Assunto: Arquivamento do processo administrativo de Licenciamento Ambiental
Concomitante - Licença de Operação Corretiva - LAC2 (LOC) - MINERAÇÃO TORN
LTDA.

DESPACHO

Processo Administrativo: SLA nº 2145/2022	Município: Alvinópolis/MG
Empreendedor: MINERAÇÃO TORN LTDA.	CPF/CNPJ: 03.495.271/0001-53
Empreendimento: MINERAÇÃO TORN LTDA.	CPF/CNPJ: 03.495.271/0001-53
Assunto: Sugestão de arquivamento do processo administrativo de Licenciamento Ambiental Concomitante Licença de Operação Corretiva - LAC2 (LOC)	
EQUIPE INTERDISCIPLINAR	MASP
Mary Aparecida Alves de Almeida - Gestora Ambiental	806.457-8
Maiume Rughania Sá Soares - Gestora Ambiental	1.366.188-9
Patrícia Batista de Oliveira - Gestora Ambiental	1.364.196-4
Laudo José Carvalho de Oliveira- Gestor Ambiental Jurídico	1.400.917-9
Lirriet de Freitas Libório Oliveira - Diretora Regional de Regularização Ambiental	1.523.165-7
Elias Nascimento de Aquino Iasbik - Diretor Regional de Controle Processual	1.267.876-9

Figura 2: Limites da ADA pelo empreendimento (azul) e área objeto de regularização corretiva (vermelho). **Fonte:** Google Earth (adaptado pela SUPRAM/LM)

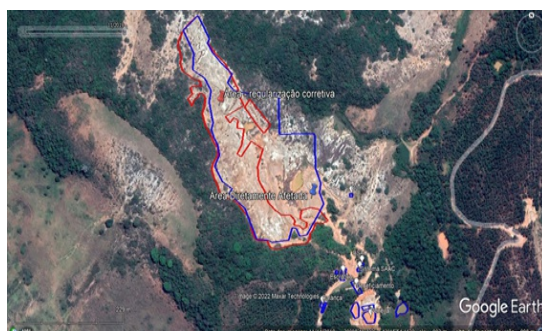
Outro ponto de inconsistência é constatado quando se compara a ADA pelo empreendimento e a área objeto de regularização corretiva (AIA nº 1370.01.0021179/2022-55, SEI). Verifica-se que os limites não coincidem, estando a ADA com a delimitação inferior à área do processo de AIA. O empreendedor não deixa clara a necessidade de utilização da área requerida para regularização, uma vez que o arquivo vetorial denominado "área de extração" não abrange todo o limite da área de intervenção. Se não, vejamos:
